AUTORIDAD NACIONAL DE LICENCIAS AMBIENTALES

RESOLUCIÓN N° 001643 (16 JUN. 2026)

“Por la cual se resuelve un recurso de reposición interpuesto en contra de la Resolución 939 del 27 de marzo de 2026 y se toman otras determinaciones”

Mediante la Resolución 1326 de 5 de agosto de 2020, la Autoridad Nacional de Licencias Ambientales ANLA, en adelante esta Autoridad Nacional, otorgó Licencia Ambiental al GRUPO ENERGÍA BOGOTÁ S.A. E.S.P., para el proyecto “UPME 01 DE 2013 (SUBESTACIÓN NORTE 500 KV Y LÍNEAS DE TRANSMISIÓN NORTE – TEQUENDAMA 500 KV Y NORTE SOGAMOSO 500 KV) – COMO PRIMER REFUERZO DE RED 500 KV DEL ÁREA ORIENTAL”, localizado en jurisdicción de los municipios de Betulia, San Vicente de Chucurí, El Carmen de Chucurí, Simacota, Santa Helena del Opón, La Paz, Vélez, Bolívar, Sucre, Jesús María y Albania en el departamento de Santander; Saboya, Chiquinquirá, Briceño y Caldas en el departamento de Boyacá; Simijaca, Carmen de Carupa, Susa, Sutatausa, Tausa, Nemocón, Cogua, Pacho, Supatá, San Francisco, La Vega, Sasaima, Albán, Guayabal de Siquima, Cachipay, Zipacón, La Mesa, Tena, Anolaima, Soacha y San Antonio del Tequendama en el departamento de Cundinamarca.

Figura 3-71 infraestructura provisional de teleféricos

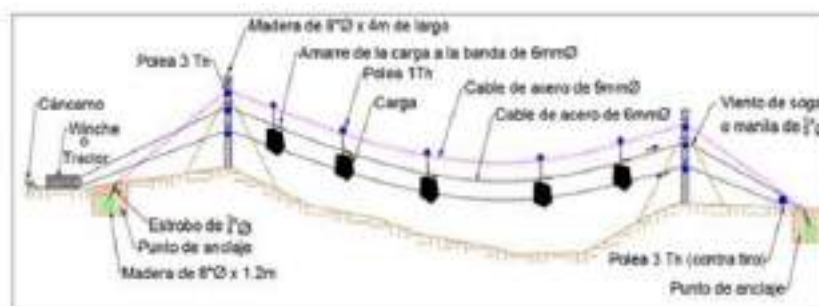
No obstante, el Equipo Evaluador Ambiental frente a los “teleféricos” concluyó que, al no encontrarse como una infraestructura del proyecto acorde con el alcance de la solicitud de modificación, no consideró ambientalmente viable realizar el ajuste solicitado.

Si bien la solicitante, hace alusión en el numeral 3.2.3.1.2 “Infraestructura de transmisión de energía eléctrica” de las instalaciones temporales (plazas de tendido y teleféricos), se aclara que estas infraestructuras no hacen parte del alcance de la presente modificación de licencia ambiental. En el caso de las plazas de tendido, estas fueron autorizadas mediante los artículos primero y segundo de la Resolución 1326 del 5 de agosto de 2020 modificados por los artículos tercero y cuarto de la Resolución 865 del 18 de mayo de 2021. En contraste, los “teleféricos” no se encuentra como una infraestructura del proyecto acorde con el alcance de la presente modificación. De esta forma, no se considera ambientalmente viable realizar el ajuste solicitado.”
